図書番号 KK7-051_改 4
提出年月日 2020年7月22日
東京電力ホールディングス株式会社

工事計画に関するヒアリングにおける事前確認について（原子炉冷却系統施設）

○対象資料名：【原冷】主要設備リスト

復水移送ポンプは、重大事故等時において低圧代替注水系、代替循環冷却系、代替格納容器スプレイ冷却系及び格納容器下部注水系として使用し、ここでは、各使用用途における復水移送ポンプの揚程算出における水源と移送先の圧力差、静水頭及び配管・機器圧力損失の評価範囲について、図6-1～図6-4の系統概略図に示す。

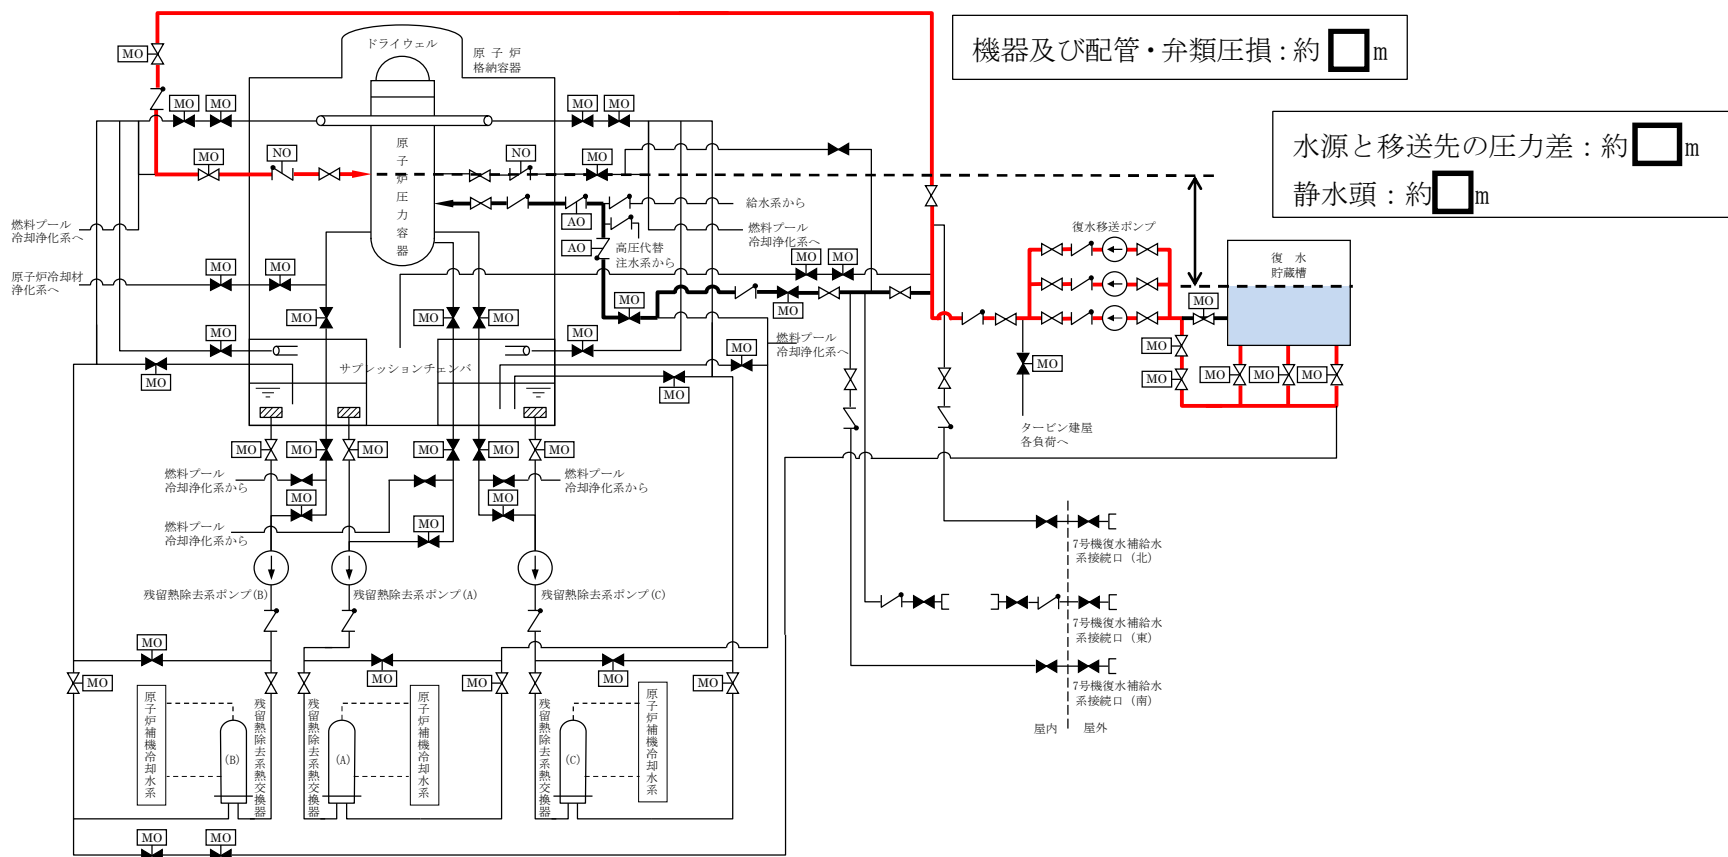
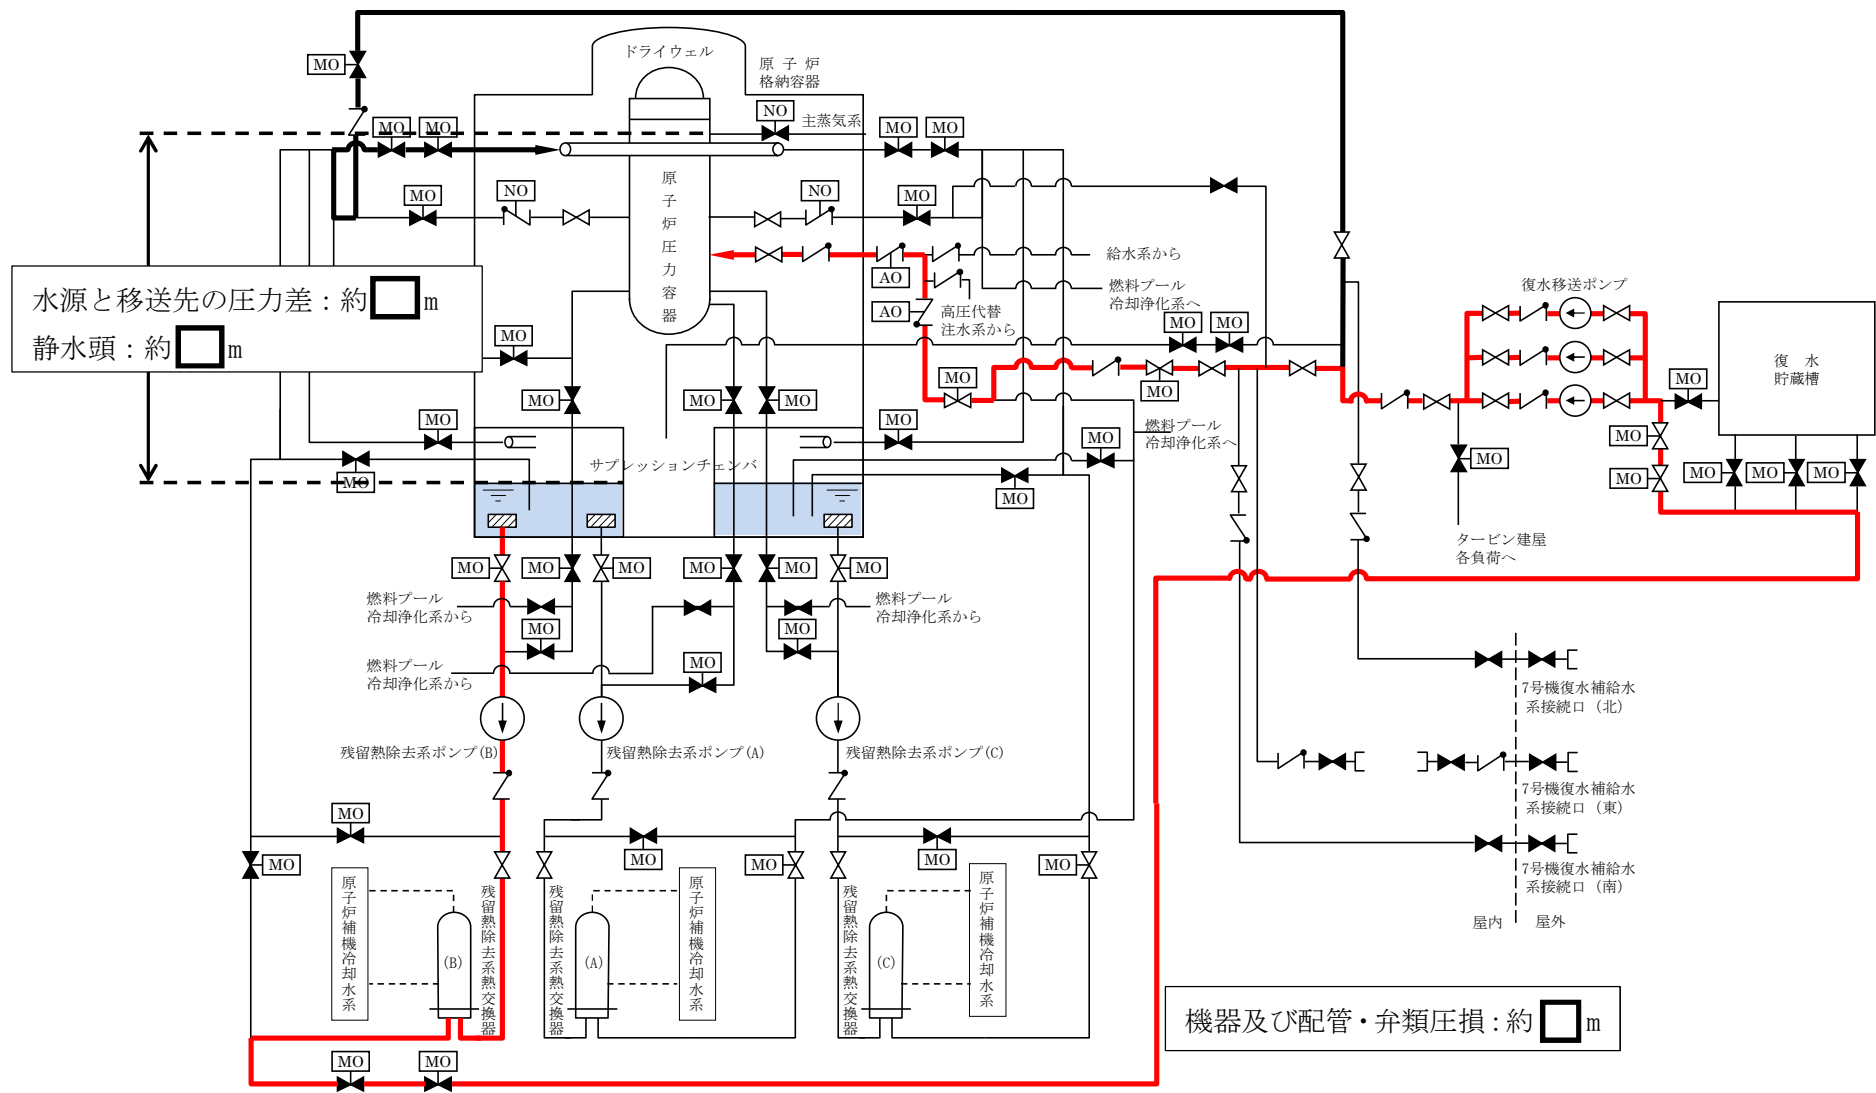
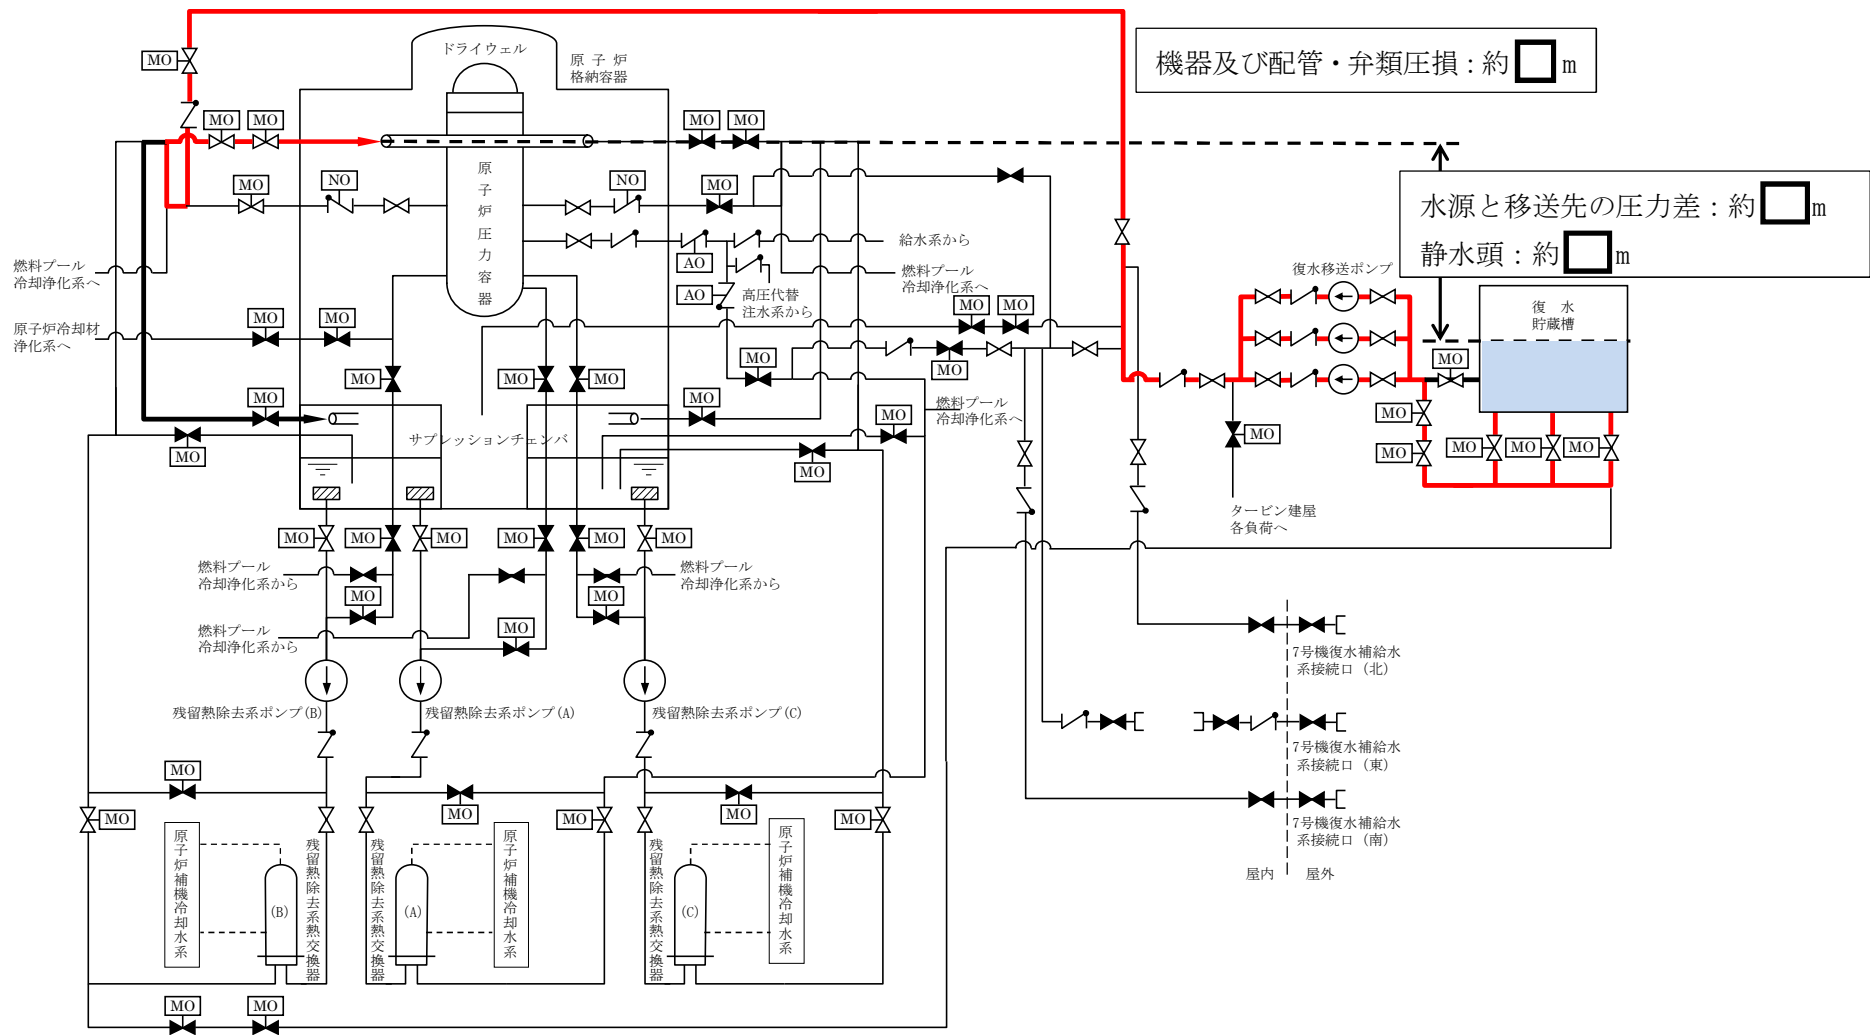
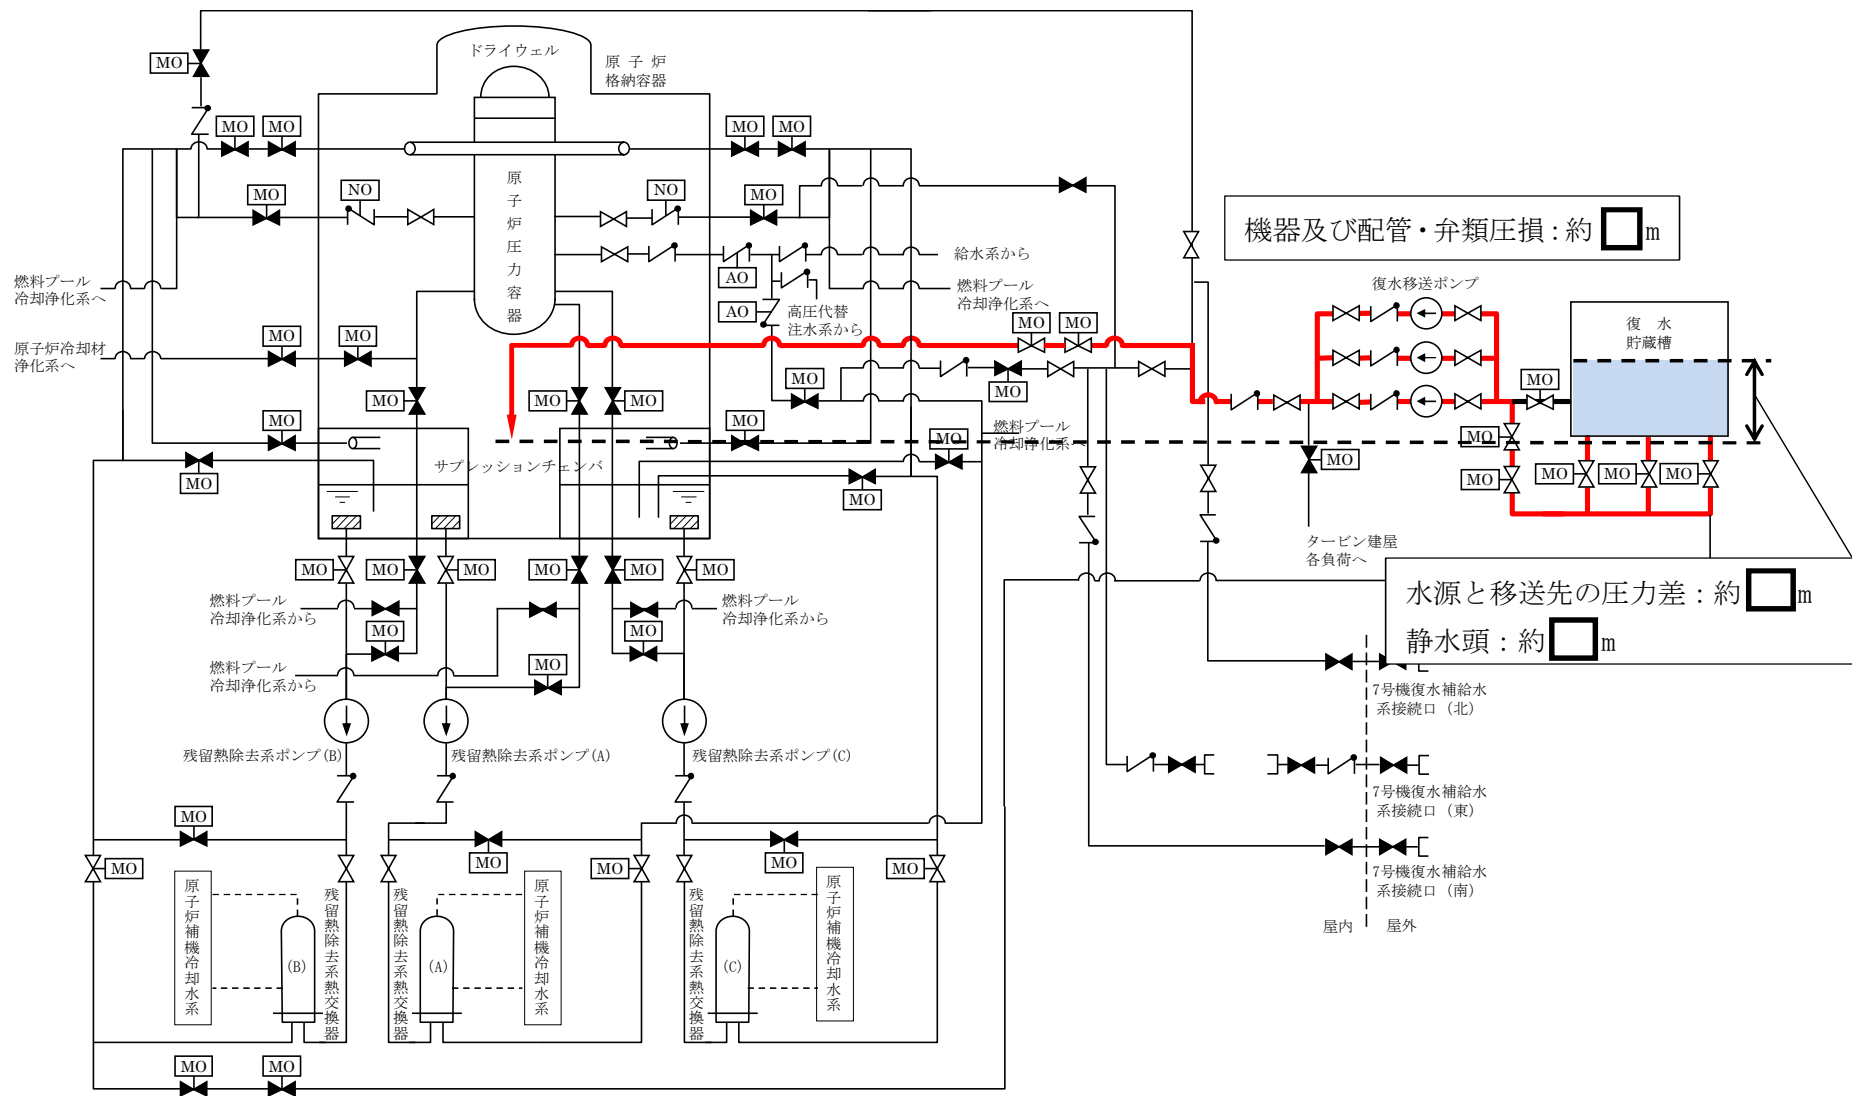
該当ページ	確認内容
P251～、 復水移送ポンプ	1) 4つモード（低圧代替注水系、代替循環冷却系、代替格納容器スプレイ系、下部注水系）を系統図で整理して説明すること。また、吐出圧力の根拠に用いた配管圧損の内訳について、どこの高低差、どこの配管の圧力損失なのか明確にして説明すること。
	≪回答≫ ・高圧代替注水系ポンプの御質問に対する回答にて作成した添付資料3の内容で問題がないようでしたら、復水移送ポンプについても同様の資料をご提示させていただきます。
	2) QHカーブで各性能に対応する定格点（揚程、流量）を示すこと。
	≪回答≫ ・各系統使用時における使用点を添付資料5のQHカーブにてお示し致します。
	3) 原動機出力の計算におけるポンプ効率について SA 時と DB 時で異なる理由を明確にして説明すること。
	≪回答≫ ・復水移送ポンプについては、SA 時の容量が DB 時の容量を上回るため、SA 時と DB 時各々のポンプ効率で原動機出力の計算をしております。添付資料5のQHカーブにてお示し致します。
	4) 本系統図は設計基準対象施設（第4-4-1-3-1図）しかないが、重大事故等対処設備としての補給水系の系統図はないのでしょうか。
	≪回答≫ ・補給水系は設計基準対象施設であることから、設計基準対象施設としての系統図のみを添付しております。重大事故等対処設備として補給水系を兼用する設備は以下の通りとなり、兼用側の系統図にて記載をしております。 【兼用系統】 ○原子炉冷却系統施設のうち非常用炉心冷却設備その他原子炉注水設備 ・高圧炉心注水系 ・原子炉隔離時冷却系 ・高圧代替注水系 ・低圧代替注水系 ○原子炉格納施設のうち圧力低減設備その他の安全設備のうち原子炉格納容器安全設備

図 7-1 代替原子炉補機冷却水ポンプ (P27-D2000, P27-D3000, P27-D4000) の系統概略図

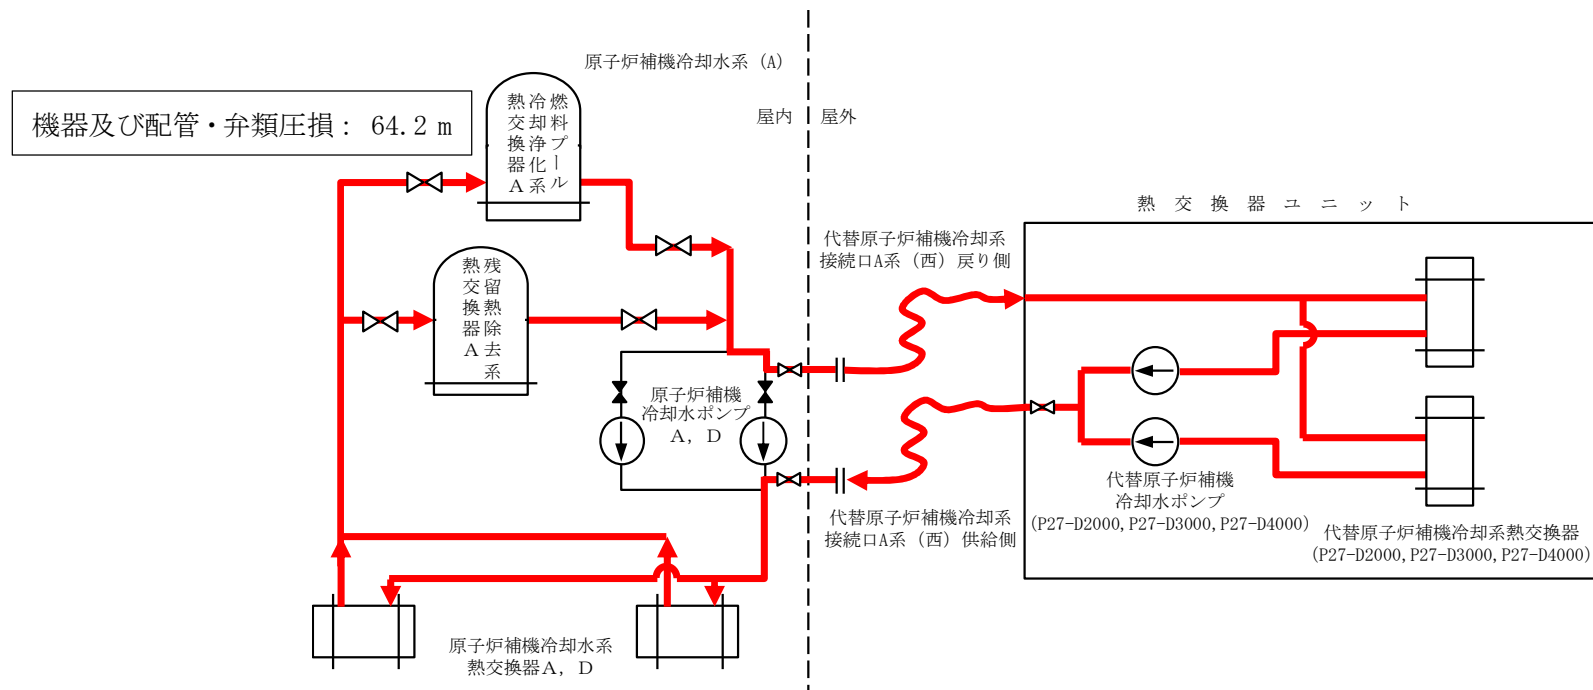
<p>8) 本ポンプにおける最大の機器・配管圧力損失の算出の考え方を説明すること。また5)との相違について説明すること。</p> <p>《回答》</p> <ul style="list-style-type: none"> ・添付資料3にて、本ポンプにおける最大の機器・配管圧力損失の考え方を整理致しました。
<p>P466、 10m・25m・50mホース 個数</p>	<p>10) ホース予備の記載では、 ～故障時のバックアップ用として予備6本とし、分散保管する。より、～故障時のバックアップ用として各ホースを2本ずつの合計6本を予備とし、分散保管する。 のほうがわかりやすいため、記載を検討願います。</p> <p>《回答》</p> <ul style="list-style-type: none"> ・ご指摘頂きました通り、「～故障時のバックアップ用として各ホースを2本ずつの合計6本を予備とし、分散保管する。」に修正致します。
<p>系統図 第4-5-2-3-3図</p>	<p>11) 系統図の呼び合いで、左上の矢印より、「第4-5-2-3-1図又は第4-5-2-3-2図より」とあるが、「代替原子炉補機冷却系接続口A系(西)戻り側」は、第4-5-2-3-1図しか無いと思うが、又はの意味等を説明すること。</p> <p>《回答》</p> <ul style="list-style-type: none"> ・本記載は誤りであるため、「第4-5-2-3-1図より」に修正致します。
<p>系統図 第4-5-2-3-4図</p>	<p>12) 系統図第4-5-2-3-3図と第4-5-2-3-4図との相違箇所は、熱交換器ユニットの海水ストレーナが1つか2つの相違だけでしょうか。</p> <p>《回答》</p> <ul style="list-style-type: none"> ・海水ストレーナ及び冷却水ポンプの数量が相違箇所になります。第4-5-2-3-3図は海水ストレーナ及び冷却水ポンプが1台ずつ、第4-5-2-3-4図は海水ストレーナ及び冷却水ポンプが2台ずつとなります。 <p>13) 海水ストレーナ2つ付きの熱交換器ユニットは、特別に使用するものなのか(使い分けているのか)説明すること。また、使い分けている場合、系統図の名称(〇〇使用時)等で機器の相違を表示できないでしょうか。</p> <p>《回答》</p> <ul style="list-style-type: none"> ・熱交換器ユニットの仕様が異なるのは、メーカーの違いであり、性能としては、どちらの熱交換器ユニットも変わらないため、使い分けは特にありません。

図 1-11 原子炉圧力容器へ注水する場合のポンプ性能曲線

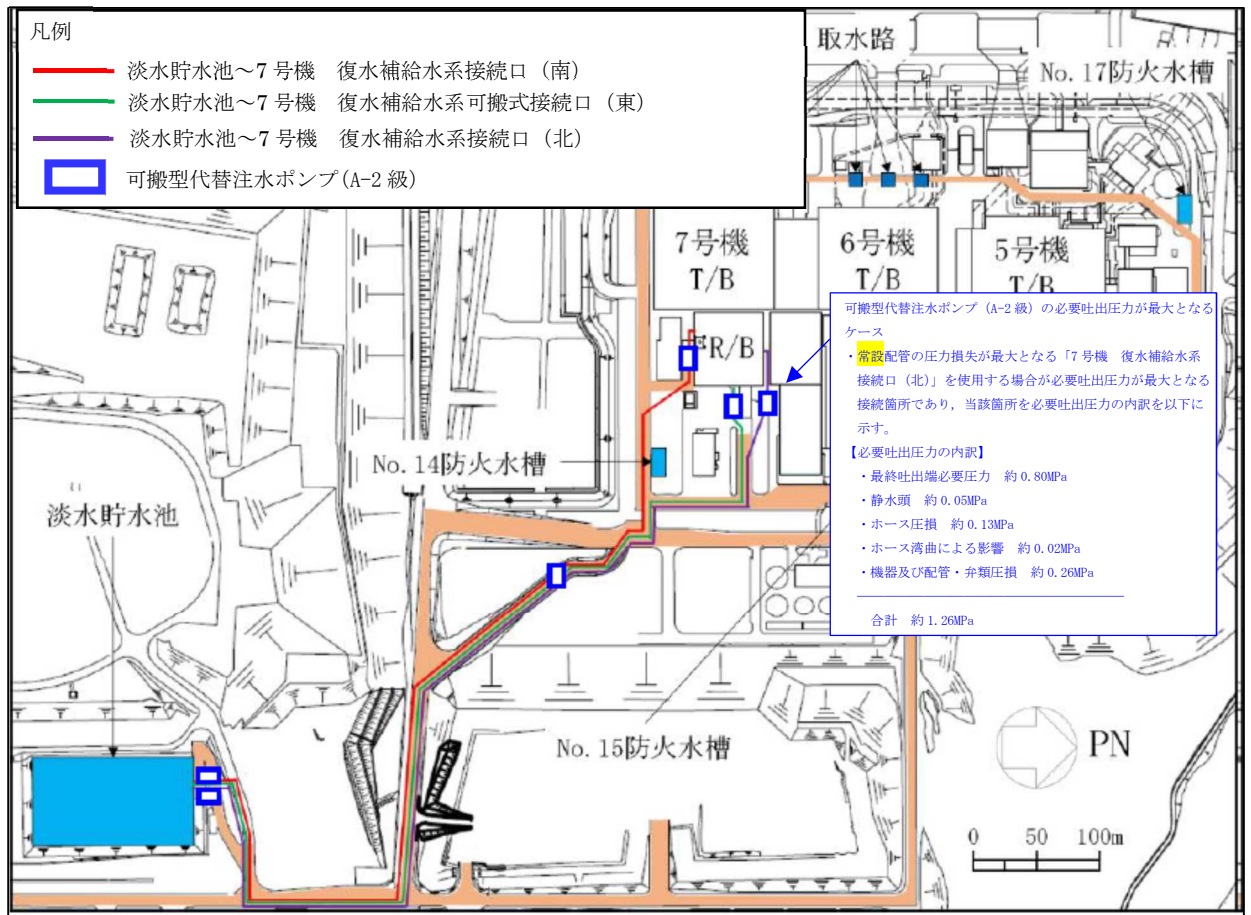
該当ページ	確認内容
P 2 3 6、 主配管、 【可搬型代替注水ポンプ（A-2 級）】	<p>1) 最高使用圧力 3. 4 3 MPa のバウンダリを図示して、主配管に対する圧力評価の考え方を説明すること。</p>
	<p>《回答》</p> <p>・当該配管は既設の RHR 系のバウンダリ配管であり、既設配管の設計条件が SA 時における圧力を上回るため、既設配管の設計条件を要目表の記載数値としております。</p>
	<p>2) 可搬型代替注水ポンプ（A-2 級）を用いたラインナップについて説明すること。使用の組み合わせで、一番、揚程が必要なケースで可搬型ホースの圧損が一番高い接続の組み合わせ、一番流量が多い接続の組み合わせを示して、ポンプ機能の成立性を説明すること。</p>
	<p>《回答》</p> <p>・可搬型代替注水ポンプ（A-2 級）のホースの組合せ及びラインナップ</p>

<p>については、「KK7 補足-020 工事計画に係る説明資料（設備別記載事項の設定根拠に関する説明書）」の1章にてお示ししております。</p> <p>各系統にて使用する際の流量及び最大吐出圧力におけるポンプ機能の成立性及び最大吐出圧力の整理については、添付資料4のQHカーブ及びレイアウト図を基にご説明致します。</p>
	<p>3) 可搬型代替注水ポンプ (A-2 級) の使用の組み合わせについて、全て示し、最小揚程、最小流量においても本ポンプ機能が成立性することを説明すること。(本ポンプの根拠書はこの施設に付いているでしょうか?)</p>
	<p>《回答》</p> <ul style="list-style-type: none"> ・ 2) 回答と同様です。 <p>なお、可搬型代替注水ポンプ (A-2 級) の設定根拠については、最大流量及び最大吐出圧力で使用するという理由で、燃料プール代替注水系が主登録となっていることから、核燃料物質の取扱施設及び貯蔵施設のうち、燃料プール代替注水系にてお示ししております。</p>
	<p>4) QHカーブで各性能に対応する定格点（揚程、流量）を示すこと</p>
	<p>《回答》</p> <ul style="list-style-type: none"> ・ 各系統使用時における使用点を添付資料4のQHカーブにてお示し致します。
